*Ministero dell' Ambiente
e della Sicurezza Energetica*

OGGETTO: [ID: 12475] Razionalizzazione della rete elettrica nazionale A.T. 132kV nell'area di Reggio Emilia - Varianti localizzative agli interventi in cavo interrato RE2, RE3, RE4 e RE5. Valutazione Preliminare ai sensi dell'art. 6, c. 9, del D.Lgs. 152/2006. Nota Tecnica.

Figura 2 dettaglio variante RE2b

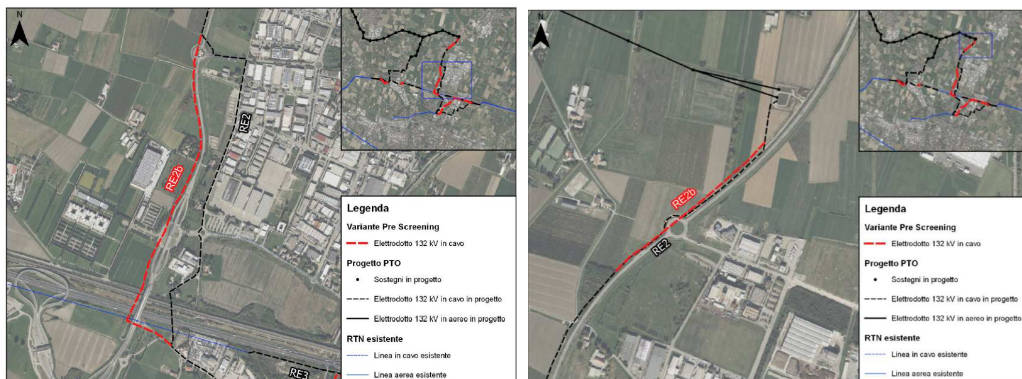
La proposta di variante localizzativa dell’elettrodotto in cavo RE2 prevede due modifiche, descritte di seguito. Il tratto a nord della ferrovia e dell’autostrada, in adiacenza all’area produttiva di Mancasale, viene largamente rettificato. Tale variante si è resa necessaria in seguito alle analisi e ai sopralluoghi eseguiti al fine di:

- accogliere le istanze del territorio;
- rendere più agevole il sottopasso di autostrada e linea ferroviaria AV, mediante l’utilizzo della tecnologia TOC (Trivellazione Orizzontale Controllata) e con sviluppo perpendicolare dell’attraversamento;
- minimizzare l’interferenza con sottoservizi nell’area;
- utilizzare la strada sterrata comunale ed evitare di interessare particelle di privati.

Oltre a questo, un tratto del percorso viene leggermente rettificato e posto in parallelo con l’asse stradale e con l’altro cavo in progetto RE1 (oggetto di VDO).

Figura 3 dettaglio variante RE3b

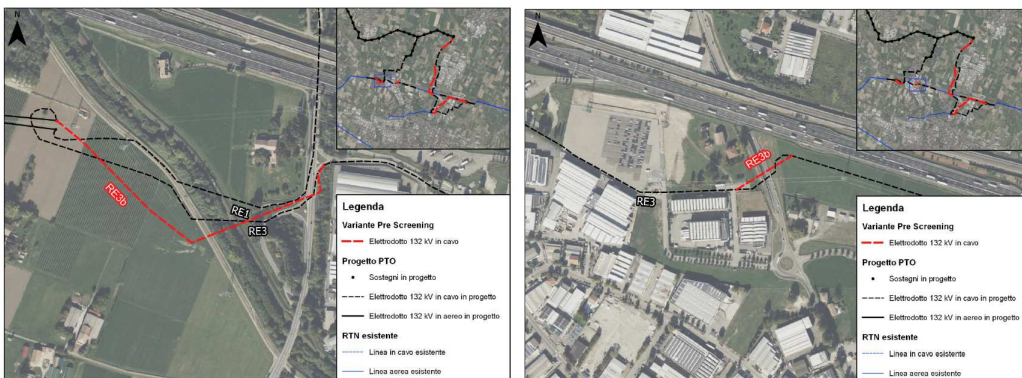
La proposta di variante localizzativa dell'elettrodotto in cavo RE3 prevede due modifiche, descritte di seguito. Il tratto del percorso compreso tra i sostegni di transizione aereo-cavo, il torrente Crostolo e la SP63R viene modificato in modo tale da:

- non interferire con i cantieri per la posa di argani di manovra e condotte per la rete principale dell'acquedotto;
- posizionare il tracciato del cavo in affiancamento alle opere idriche di nuova realizzazione;
- ottimizzare il sottopasso del Torrente Crostolo;
- preservare il vigneto, sottopassandolo mediante Trivellazione Orizzontale Controllata (TOC).

Un tratto del percorso viene leggermente rettificato al fine di agevolare la fase di cantierizzazione.

particolare “è presente una limitata interferenza (un tratto limitato dell’elettrodotto in cavo RE3b) con aree a pericolosità elevata (Fascia A) del PAI” ma altresì che “per quanto riguarda la compatibilità con aree soggette a pericolosità idraulica è stato effettuato uno studio idraulico (RU0000006B1939899) in base al quale, trattandosi di elettrodotti in cavo interrato le cui modalità di realizzazione saranno analoghe a quanto previsto dal Progetto PTO, si conferma l’assenza di interferenze con il deflusso idrico superficiale e pertanto non si segnalano criticità idrauliche”

Figura dettaglio variante RE4b

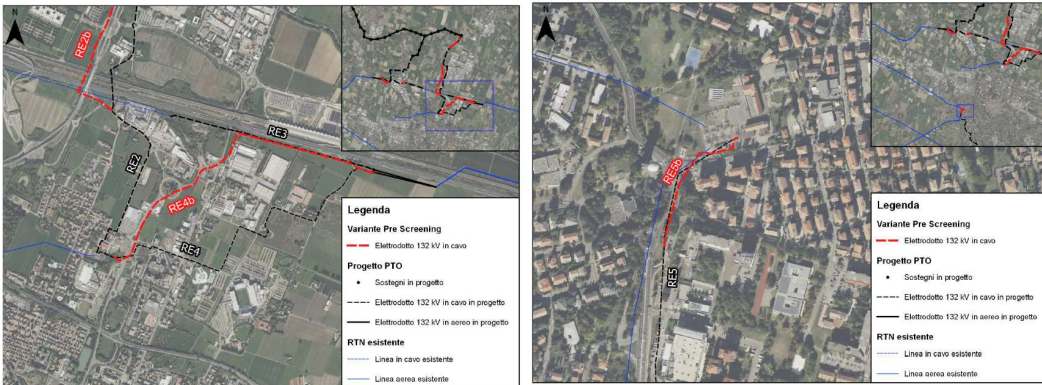
La proposta di variante localizzativa dell'elettrodotto in cavo RE4 prevede una modifica del tracciato spostando la percorrenza del cavo più a ovest rispetto al tracciato, passando quindi lungo V.le Rodolfo Morandi e v. Nicholas Green per poi correre parallelo al tracciato autostradale fino a raggiungere i sostegni di transizione aereo-cavo posti più a est. Tale variante localizzativa permetterà di:

- risolvere criticità relative all'interferenza con una nuova viabilità in realizzazione, secondo quanto previsto nel Piano Urbanistico Generale;
- minimizzare l'interessamento di particelle private;
- ridurre la lunghezza complessiva del tratto in cavo RE4.

Figura 5 dettaglio variante RE5b

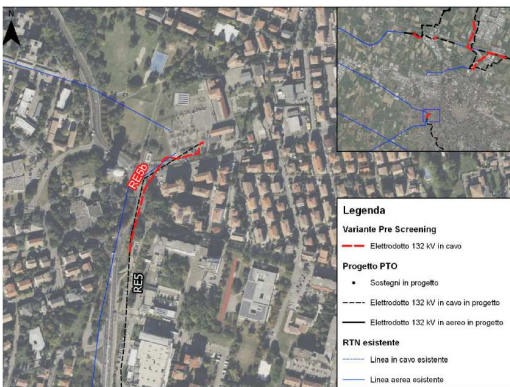
Un tratto del percorso viene leggermente modificato, al fine di consentire un ingresso più agevole alla Cabina Primaria di Reggio Via Gorizia ottimizzando la fase di cantierizzazione. Tale ottimizzazione permetterà anche di superare i sottoservizi presenti lungo Via Gorizia.
